INFORME N° 451 / 2021

Resumen Ejecutivo Informe Final de Inspección de Obra Pública N° 451, de 2021

INFORME FINAL N° 451 DE 2021, SOBRE
INSPECCIÓN A LAS OBRAS DEL
CONTRATO "HABILITACIÓN
PABELLONES CMA COMPLEJO
ASISTENCIAL DR. VRR, LOS ÁNGELES",
A CARGO DEL SERVICIO DE SALUD
BIOBÍO.

Fotografía N°	48
Fecha Captura	-
Ubicación	Quirófano 5
Contenido	Cierre de vano en losa

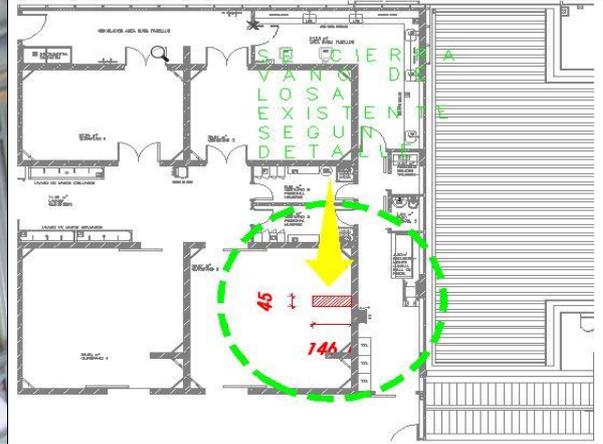
2	3.1. Tapeo pasadas y refuerzo de vanos.	Refuerzo de vanos que se sellan, reducen, abren y cualquier otro sector, de acuerdo a lo indicado en los planos.	Se constató la colocación de instalaciones y estructura de acero galvanizado del cielo, sin haber ejecutado previamente el cierre del vano ubicado en la losa del cielo del recinto del quirófano N° 5.	Lo anterior, vulnera lo indicado en el plano de ubicación de refuerzo losa, lámina N° 70 de Arquitectura, según la cual se deberá cerrar el vano de la losa existente según detalle propuesto, el cual muestra una doble malla de fierro, diámetro 10 a cada 20 cm, de largo 600cm, insertado con resina epóxica y relleno con hormigón G30.	Anexo N° 5, Fotos N°s 48 a la 50

RESPUESTA DEL SERVICIO		Esa unidad técnica responde que por secuencia constructiva, a la fecha de la fiscalización se encontraba un tapeo provisorio para ejecutar los trabajos en el piso mecánico, agregando que la mencionada lámina N° 70 de arquitectura, indica la forma constructiva de ejecutar el cierre y no el momento en que el mismo debe ser materializado. Añade, que actualmente el cierre del vano se encuentra ejecutado conforme lo indica el proyecto, adjuntando una fotografía que lo avala..			
CONCLUSIÓN		Atendido los antecedentes proporcionados en esta oportunidad que dan cuenta del cierre definitivo del vano, con sus refuerzos y hormigonado, se da por subsanada la observación.			
3	3.2. Ejecución vanos y pasadas nuevas	El contratista será responsable de dejar perfectamente ubicadas y con las medidas precisas, todos los vanos nuevos de puertas y ventanas y las pasadas de ductos, cañerías, etc., que deben cruzar en muros y elementos de hormigón	Se advirtió que las pasadas de las instalaciones de especialidades fueron ejecutadas sin efectuar los respectivos refuerzos en la losa, según se ilustra en las fotografías que se adjuntan en el anexo N° 5.	La situación descrita no da cumplimiento a lo dispuesto en la lámina 71 "Detalles de vanos", de los planos de arquitectura, que detalla la ejecución de un sobre ancho entre 70 a 120 mm de la losa a demoler para insertar la malla de refuerzo con resina Hilti RE-500, para posteriormente rellenar con Sikagrout 214 más gravilla, con un puente adherente de Sikadur 32.	Anexo N° 5, Fotos N°s 51 y 52
